**KONSESJONSSØKNAD
FOR
MIDTRE VIKDAL KRAFTVERK
ENDRINGSMELDING**

Vefsn kommune, Nordland Fylke

Torbjørn Sneve, mars 2012

Midtre Vikdal Kraftverk

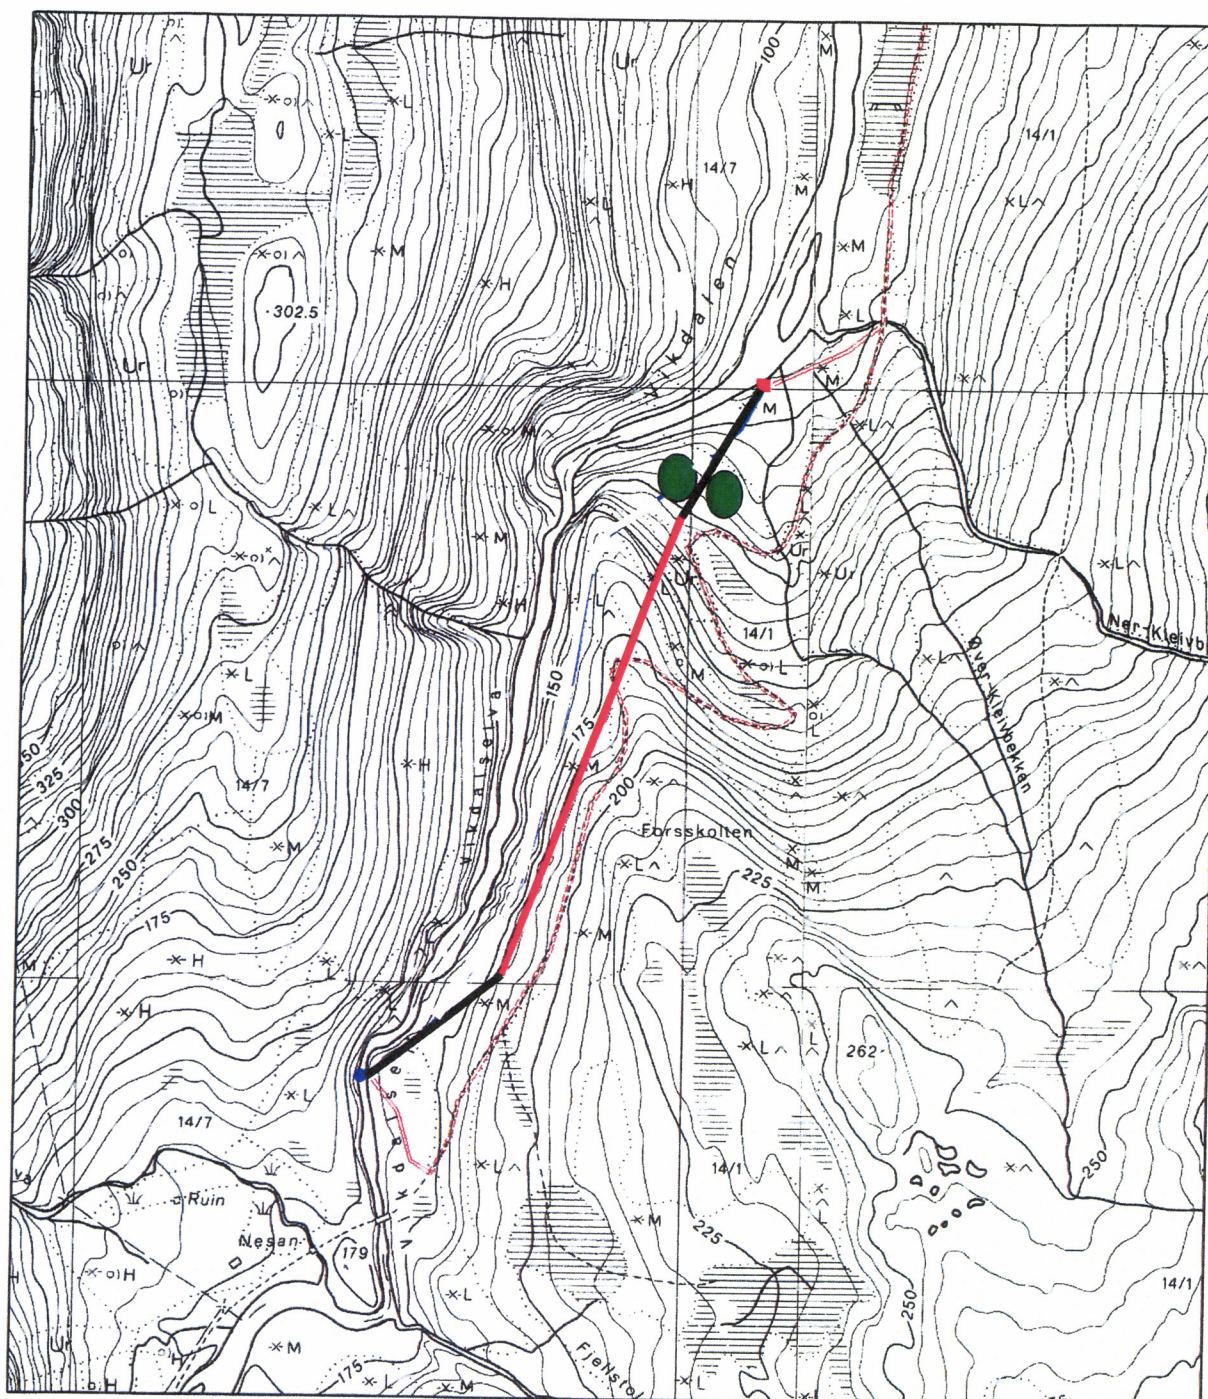
I endringsmeldingen legges det til grunn, etter befaring, at vannveien etableres som en kombinasjon av nedgravd rør i grøft og vannvei i fjell (tunnel/boret vannvei). Dette mener vi er nødvendig i og med at skisserte løsning med klamret rør til fjell i dagen ikke vil være realistisk gjennomførbart. I tillegg vil en slik konstruksjon være utsatt for flom, ras m.v. i driftsfasen. Totalt sett vil en løsning med vannvei i fjell gi en bedre miljø- og landskapsmessig løsning.

Fra inntaket legges rør med diameter 1400 mm i sprengt grøft ca 150 – 200 m frem mot påhugg for vannvei i fjell. Vannvei i fjell blir ca 500 – 550 m. Denne kan etableres som konvensjonell tunnel i kombinasjon med boret sjakt siste del opp til inntaket. Alternativt kan denne etableres som fullprofilboret tunnel på hele strekningen. Nedenfor tunnelen forutsettes rørgata lagt nedgravd ca 150 m til kraftstasjonen.

I og med at det legges opp til ca 550 m tunnel, vil det være behov for å deponere ca 15 000 kubikkmeter løsmasse i en tipp like utenfor påhugget til tunnelen. Det er da tatt høyde for konvensjonell tunnel som vil gi størst volum av masser som må deponeres. Ved fullprofilboring av hele strekningen reduseres volumet betraktelig til ca 1000 kubikkmeter. Tippen forutsettes lokalisert langs lifoten sør- øst for påhugget.

Ved etablering av vannvei i fjell blir det behov for å deponere tunnelmasser ved påhugg for tunnel rett sør for kraftstasjonen. Det blir behov for å deponere ca 15 000 kubikmeter løsmasse. Dette forutsettes etablert i foten av lia ved påhugget. Den angitte mengden er ut fra en løsning med konvensjonell tunnel i kombinasjon med sjakt. En løsning med fullprofil hele strekningen vil gi vesentlig mindre masser (ca 1000 kubikk). Endelig valg av løsning forutsettes gjort i detalplanfasen.
